**ПОСТАМЕНТЫ ПРЕСС-ФОРМ ЛИТЬЯ  
ПОД ДАВЛЕНИЕМ****Конструкция и размеры****Bases of dies for die casting.  
Design and dimensions****ГОСТ  
19936-74\*****Взамен  
МН 1552-61**

Изменение № 2 ГОСТ 19936—74 Постаменты пресс-форм литья под давлением.  
Конструкция и размеры

Черт. 1

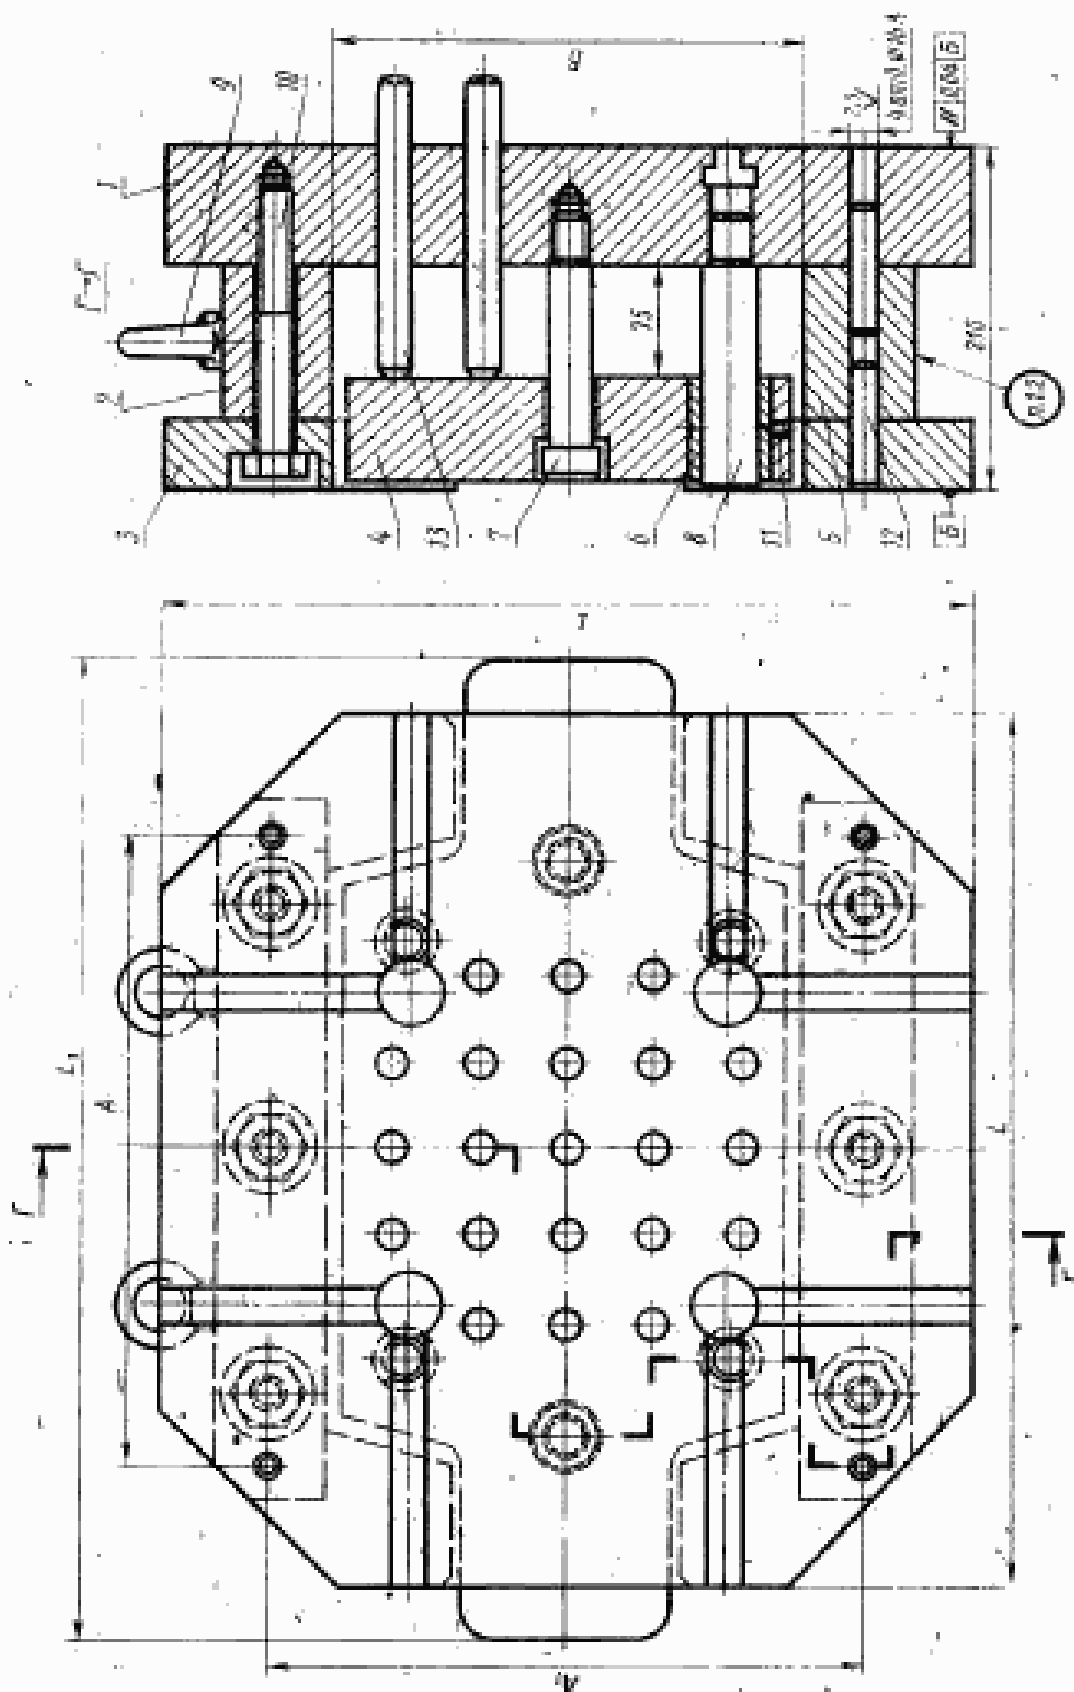
Пункт 1.1. Чертеж 1. Заменить значение шероховатости:  $Ra\ 2,5$  на  $Ra\ 1,6$ .

Черт. 6

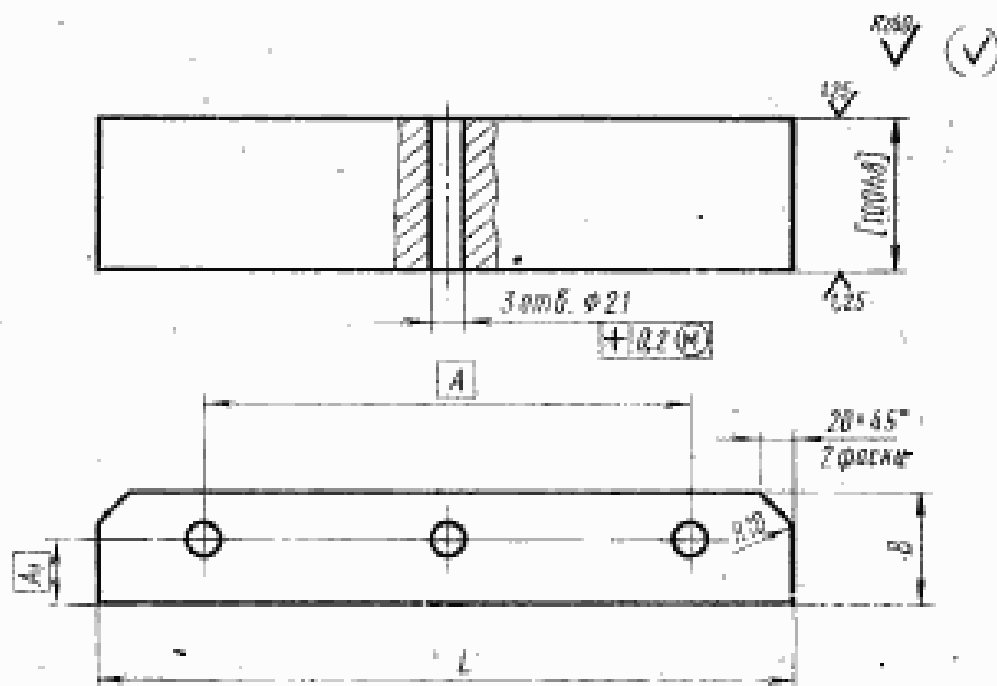
Пункты 2.1, 3.1, 4.1, 5.1, 6.1, 7.1. Чертежи 2—7. Заменить значения шероховатости:  $Rz\ 40$  на  $Ra\ 6,3$ ;  $Ra\ 2,5$  на  $Ra\ 1,6$ ;  $Ra\ 1,25$  на  $Ra\ 0,8$ ;  $Ra\ 0,63$  на  $Ra\ 0,4$ ;

заменить обозначение позиционного допуска на оси отверстий:
